**Avviso di sicurezza urgente per:
Strumenti Dako Autostainer (AS480; AS100; S3800; S3400):**

Aggiornamento del Manuale utente di base di Autostainer Link per ridurre i rischi di problemi di colorazione dovuti a perdite

Numero di riferimento Agilent: CAPA00852

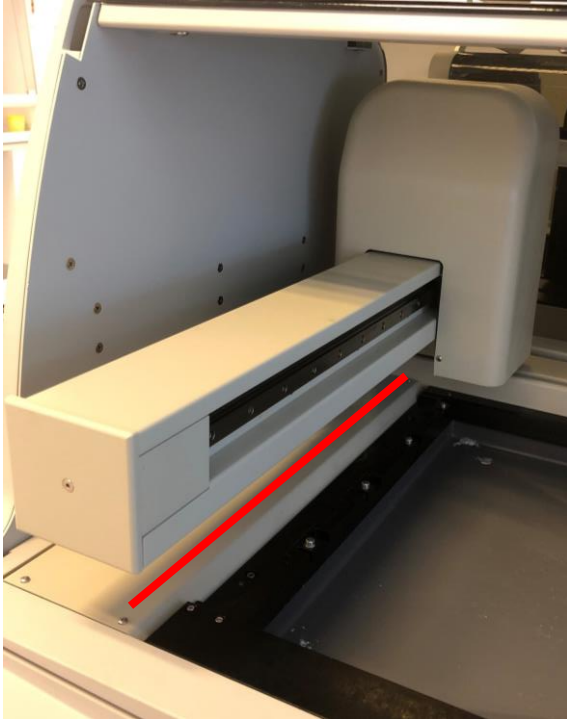
- **Aggiunta di una nuova sezione sull'ispezione dello strumento per rilevare eventuali segni di perdite** (tabella in "Riepilogo delle linee guida di pulizia e manutenzione", nella versione inglese: pagina 182, e nel paragrafo "Ispezione delle perdite dallo strumento", inizio del paragrafo nella versione inglese: pagina 188)

Ispezionare visivamente la piastra sinistra e l'area intorno alla stazione di lavaggio per verificare la presenza di residui di sali e/o liquido, vedere le figure seguenti. In presenza di segni di residui inattesi di sali e/o liquido, rivolgersi al rappresentante dell'assistenza tecnica Agilent di zona poiché questo potrebbe indicare una perdita nel sistema dei liquidi. Se si osservano perdite, i vetrini della sessione appena completata devono essere attentamente esaminati per rilevare eventuali anomalie di colorazione."

Ispezionare visivamente la piastra sinistra, l'area evidenziata in rosso, per rilevare eventuali segni di perdite impreviste (residui di sali e/o liquido). Tali segni possono indicare la presenza di perdite dal braccio robotico.

Ispezionare visivamente l'area intorno alla stazione di lavaggio, evidenziata in rosso, per rilevare eventuali segni di perdite impreviste (residui di sali e/o liquido). Tali segni possono indicare perdite dalla testina Z o una pressione della pompa troppo alta.

AVVERTENZA Le perdite dal braccio robotico o dalla testina Z possono influire sulla qualità della colorazione. Non utilizzare lo strumento in presenza di segni di perdite impreviste (residui di sali e/o liquido) o se si osservano perdite.

Contattare immediatamente il rappresentante dell'assistenza tecnica di zona.
